タッチパネル・システムズ株式会社
〒222-0033
神奈川県横浜市港北区新横浜 1-19-20
SUN HAMADA BLDG.2F
電話:045-478-2161 Fax:045-478-2180
製品企画部

タッチモニターET1517L/ET1717Lの仕様変更のお知らせ(同梱品変更)

IO ポートの違い

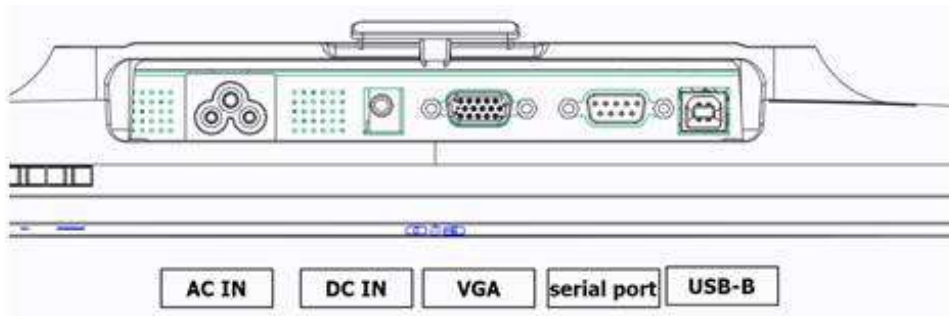
項目	旧仕様	新仕様
国際安全規格	IEC60950-1	IEC62368-1
エンクロージャー材料	ABS/UL94 HB	PC+ABS/UL94 V0
HDMI 映像信号入力	なし	あり 備考)HDMI ケーブルは同梱されます。
RS232C ケーブル	同梱	同梱なし 備考)必要な場合は弊社営業部にお問い合わせ下さい。
ユーザーガイド CD	同梱	同梱なし
製品シリアル番号	4文字目が“C”	4文字目が“5”

備考)IOポートの違いは別紙を参照下さい。
